**OGGETTO:** [ID 2322] Art. 19 del D.Lgs. 152/2006 ed art. 48 della L.R. 10/2010. Procedimento di verifica di assoggettabilità relativo alla realizzazione di un impianto idroelettrico di potenza nominale media di concessione pari a 520 kW in corrispondenza della traversa della Pescaia di Santa Rosa sul Fiume Arno, Comune di Firenze. Proponente: Silextech S.r.l. Avvio del procedimento e richiesta di contributi tecnici istruttori. **Invio contributo**

Schema dell'impianto idroelettrico.

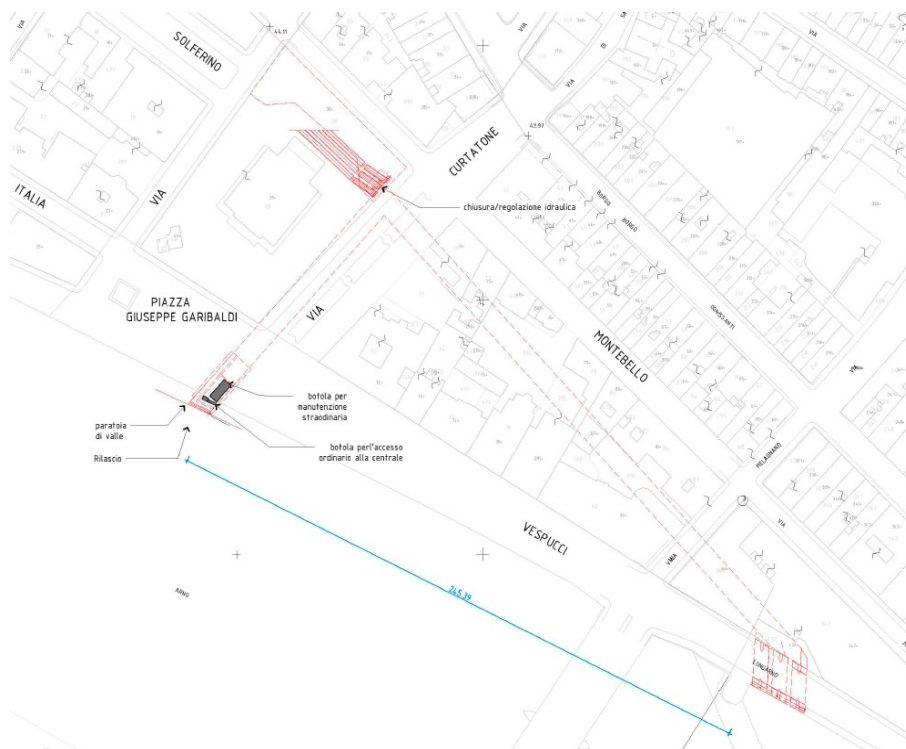
Dalla consultazione della documentazione presentata risulta che gli elaborati progettuali sono insufficienti a chiarire le opere in progetto. Manca una ricostruzione di maggior dettaglio dello stato attuale e del sistema delle paratoie esistenti e di quelle previste nuove o in sostituzione.

***1) La documentazione progettuale dovrà essere integrata con un rilievo di dettaglio dello stato attuale (piante, sezioni, etc.) dei Canali Macinante e Curtatone, che riporti le relative paratoie esistenti. Nel rilievo dovranno essere ricompresi anche i punti di innesto del sistema fognario di maggior significatività, con la descrizione della relativa tipologia (es. se munito di clapet, paratoia, soglia, etc.). Quanto sopra anche ai fini di quanto richiesto da Publiacqua SpA (rif. nota ns. prot. n.347711 del 21.10.2024) in riferimento alla "verifica di fattibilità della restituzione delle acque all'interno del canale scolmatore recapitante in Arno, simulando l'attivazione dello scolmatore e la portata di rilascio contemporanea." Gli elaborati progettuali dovranno inoltre chiarire e riportare gli interventi previsti, comprese le nuove paratoie e quelle sostitutive, con anche la rappresentazione dello stato sovrapposto.***
